Formular de evaluare a condițiilor de accesibilitate a clădirilor publice

Data: 05-06-2025

Categorii	Indicatori	Date colectate
Localitate, raion:	Rusca (Hincesti)	
Adresa, strada, nr.:	-	
Instituția:	BESV 20/41(casa de cultură a penitenciarului Rusca)	
Tipul instituției:	Instituție culturală	
Latitudinea:	46.874648 ,	
Longitudinea:	28.473628

Fig. V.23. – Exemplu de conformare a suprafețelor vitrate în cadrul foi de ușă și realizarea contrastului vizual

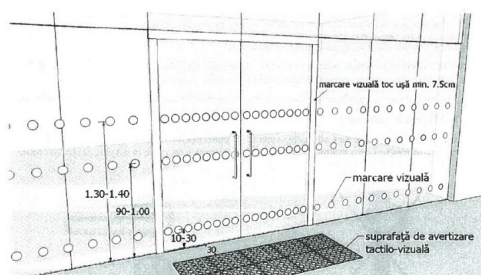
Categorii	Indicatori	Date colectate
	Pentru persoanele cu dizabilități este rezervată o intrare separată:	Nu
	Dimensiuni ușă de intrare:	Dublă: 42 cm + 80 cm Standard: lumina ușii duble trebuie să fie de minim 90 cm
	Prag ușă de intrare:	Un prag cu înălțimea: 2 cm Standard: pragul trebuie să fie de maxim 2 cm
	Ușile de la intrare și din interiorul clădirii sunt dotate/marcate corespunzător cu semne contrastante:	Nu Standard: este o diferență de culoare contrastantă (culori închise / culori deschise) între perete și podea

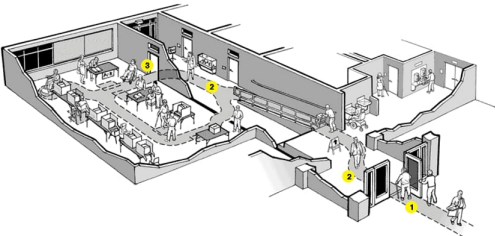
Trepte:	Da, 1 trepte , înălțimea:10 cm
Culori contrastante pentru trepte:	Nu Standard: prima și ultima treaptă trebuie semnalate în culori contrastante
Bariere/obstacole:	Nu
În sală este spațiu de manevră pentru un scaun rulant cu diagonala minimă de 140 cm:	Da
Spațiul interior este suficient iluminat:	Da
Culori contrastante pentru sală:	Nu Standard: este o diferență de culoare contrastantă (culori închise / culori deschise) între perete și podea
